Dodatok č. 3

Zmluvné strany uzatvorili dňa 27.10.2022 Zmluvu o dielo č. 2022/1161 v znení jej Dodatku č. 1 a Dodatku č. 2, (ďalej len „Zmluva“) na zhotovenie diela: „Rekonštrukcia cesty č. II/581 Nové Mesto nad Váhom - Myjava, VI. etapa“ (ďalej len „dielo“). Pri realizácii prác v zmysle Zmluvy vznikli navyše práce, ktoré sú nevyhnutné pre dokončenie diela a sú detailne popísané v zmenových listoch č.9 až č.10. Tieto navyše práce sú predmetom tohto Dodatku č. 3. Tento Dodatok č. 3 je uzavretý podľa Čl. XIV. bod 14.5 zmluvy v súlade s § 18 zákona č. 343/2015 Z. z. o verejnom obstarávaní a o zmene a doplnení niektorých zákonov v znení neskorších predpisov. Na základe tohto Dodatku č. 3 dochádza k zmene a doplneniu zmluvy tak, ako je uvedené ďalej.

ZMENOVÝ LIST STAVBY

Stavba: **Rekonštrukcia cesty II/581 Nové Mesto nad Váhom – Myjava, VI. etapa**

Fotodokumentácia

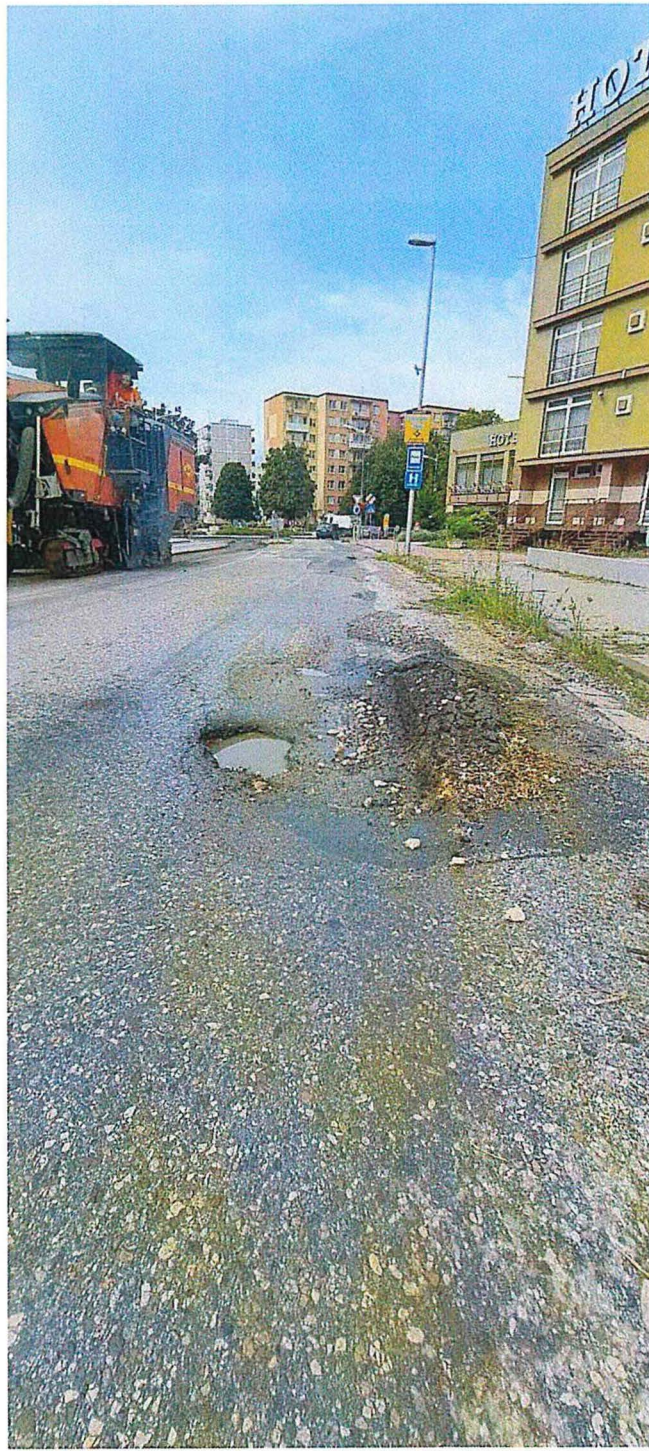
Výmena konštrukcie vozovky a podložia v km 14,150 – 14,250 celá šírka

Výmena konštrukcie vozovky a podložia v km 14,280 – 14,320 ľavá strana

V rámci trasy sú vytypované úseky, t.j. km 14,150 – 14,250 celá šírka a 14,280 – 14,320 ľavá strana, na ktorých po vizuálnej obhliadke vidno odozvu nestabilného podložia (výtlky, sieťový rozpad, trhliny, pozdĺžne a priečne deformácie, prelomenia, vyjazdené koľaje ...)

Bez úpravy podložia v týchto lokalitách nie je možné zabezpečiť požadovanú kvalitu komunikácie.

V daných úsekoch je nutné v km 14,150 – 14,250 v celom profile a v km 14,280 – 14,320 na ľavej strane realizovať konštrukciu vozovky variant V4 a výmenu neúnosného podložia.

Zhotoviteľ navrhuje na základe stanoviska autorského dozora a stavebného dozora výmenu podložia v hrúbke 800 mm s použitím geotextílie a geomreže nasledovne:

- ŠD300 300 mm
- 2x ŠD 200 400 mm
- GGR -
- ŠD 100 100mm
- GTX -
- **Spolu** **800 mm**
